COMISION NACIONAL DE ENERGIA ELECTRICA

RESOLUCIÓN CNEE-137-2017

- I. Aprobar la solicitud de aclaración presentada por la entidad Redes Eléctricas de Centroamérica, Sociedad Anónima y en consecuencia modificar las especificaciones técnicas contenidas en el Anexo de la Resolución CNEE-56-2017, en adelante el Anexo, de la siguiente manera:
 - a. Se modifica el diagrama B del numeral 1.2 del Anexo, el cual queda de la siguiente manera:

Diagrama B: Esquema de conexión barra simple con seccionador "by pass" y seccionador aéreo de seccionamiento de línea.

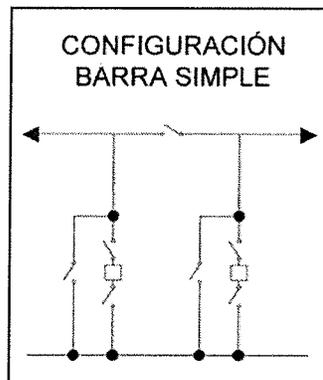
Para el caso de las subestaciones nuevas de 69 kV, se deberá disponer de un esquema de conexión de barra simple con un seccionador "by pass". Asimismo en el punto donde se realiza seccionamiento de una línea de transmisión se debe disponer de un seccionador aéreo, tipo KPF, tal y como se muestra en el diagrama unifilar a continuación:

A continuación se muestra el diagrama unifilar de referencia de las Obras de Transmisión de la Subestación Quesada 69/13.8 kV.

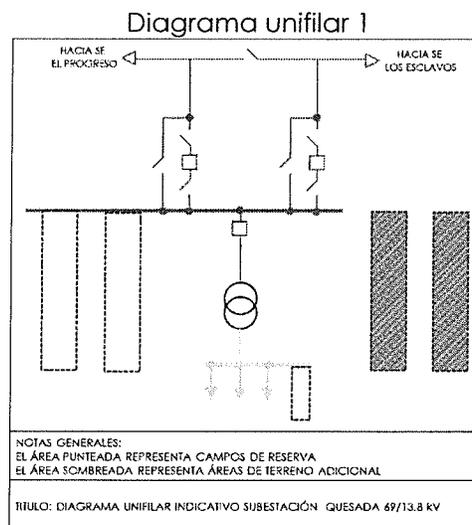
- b. Se modifica el numeral 1.7.1.1 del Anexo, el cual queda de la siguiente manera:

1.7.1.1 Subestación Quesada 69/13.8 kV

La subestación Quesada se constituye como una subestación de transformación 69/13.8 kV, que estará equipada con lo siguiente:

- i. Un campo equipado de 69 kV que se utilizará para recibir la línea de transmisión proveniente de la subestación El Progreso 69 kV.
- ii. Un campo equipado de 69 kV que se utilizará para recibir la línea de transmisión proveniente de la subestación Los Esclavos 69 kV.

- iii. Un campo de transformación 69/13.8 kV equipado, compuesto por un transformador trifásico de 10/14 MVA de servicio continuo. La capacidad de 14 MVA se refiere a la potencia nominal que el transformador puede transportar bajo la máxima etapa de enfriamiento considerando las condiciones de altura sobre el nivel del mar y la temperatura ambiente donde la subestación estará ubicada.

- iv. Dos campos de reserva de 69 kV.
- v. El área de terreno necesaria para incorporar dos campos adicionales de reserva de 69 kV.
- vi. Infraestructura necesaria para incorporar barras de 13.8 kV y transformación.

- vii. Tres campos de 13.8 kV para atender la demanda de los usuarios de la distribuidora en el área.
- viii. Un campo de reserva de 13.8 kV.
- ix. Un seccionador aéreo, tipo KPF, instalado en el punto de seccionamiento de la línea El Progreso – Los Esclavos 69kV

A continuación se muestra el diagrama unifilar de referencia de las Obras de Transmisión de la Subestación Patzicía 69/34.5 kV.

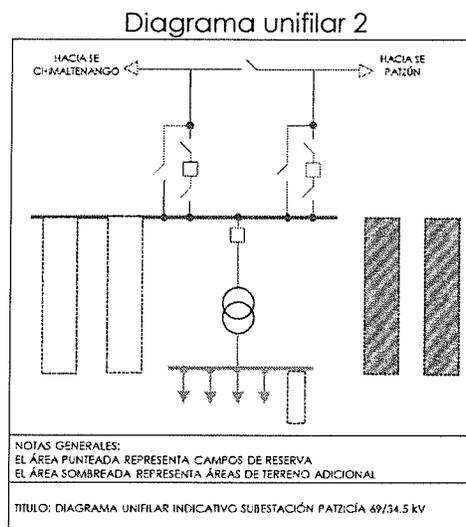
- c. Se modifica el numeral 1.7.1.2 del Anexo, el cual queda de la siguiente manera:

1.7.1.2 Subestación Patzicía 69/34.5 kV

La subestación Patzicía se constituye como una subestación de transformación de 69/34.5 kV, que estará equipada con lo siguiente:

- i. Un campo equipado de 69 kV que se utilizará para recibir la línea de transmisión proveniente de la subestación Chimaltenango.
- ii. Un campo equipado de 69 kV que se utilizará para recibir la línea de transmisión proveniente de la subestación Patzún.

- iii. Un campo de transformación 69/34.5 kV equipado, compuesto por un transformador trifásico de 10/14 MVA de servicio continuo. La capacidad de 14 MVA se refiere a la potencia nominal que el transformador puede transportar bajo la máxima etapa de enfriamiento considerando las condiciones de altura sobre el nivel del mar y la temperatura ambiente donde la subestación estará ubicada.

- iv. Dos campos de reserva de 69 kV.
- v. El área de terreno necesaria para incorporar dos campos adicionales de reserva de 69 kV.
- vi. Infraestructura necesaria para incorporar barras de 34.5 kV y transformación.

- vii. Cuatro campos de 34.5 kV para atender la demanda de los usuarios de la distribuidora en el área.
- viii. Un campo de reserva de 34.5 kV.
- ix. Un seccionador aéreo, tipo KPF, instalado en el punto de seccionamiento de la línea Chimaltenango – Patzún 69kV

A continuación se muestra el diagrama unifilar de referencia de las Obras de Transmisión de la Subestación Jutiapa 138/13.8 kV.

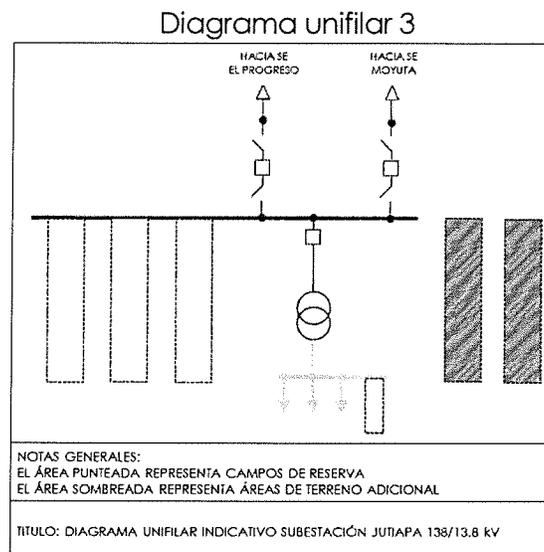
- d. Se modifica el numeral 1.7.1.3 del Anexo, el mismo queda de la siguiente manera:

Subestación Jutiapa 138/13.8 kV

La subestación Jutiapa se constituye como una subestación de transformación de 138/13.8 kV, que estará equipada con lo siguiente:

- i. Un campo equipado de 138 kV que se utilizará para recibir la línea de transmisión proveniente de la subestación El Progreso.
- ii. Un campo equipado de 138 kV que se utilizará para recibir la línea de transmisión proveniente de la subestación Moyuta.

- iii. Un campo de transformación 138/13.8 kV equipado, compuesto por un transformador trifásico de 10/14 MVA de servicio continuo. La capacidad de 14 MVA se refiere a la potencia nominal que el transformador puede transportar bajo la máxima etapa de enfriamiento considerando las condiciones de altura sobre el nivel del mar y la temperatura ambiente donde la subestación estará ubicada.

- iv. Tres campos de reserva de 138 kV.
- v. El área de terreno necesaria para incorporar dos campos adicionales de reserva de 138 kV.
- vi. Infraestructura necesaria para incorporar barras de 13.8 kV y transformación.

- vii. Tres campos de 13.8 kV para atender la demanda de los usuarios de la distribuidora en el área.
- viii. Un campo de reserva de 13.8 kV.
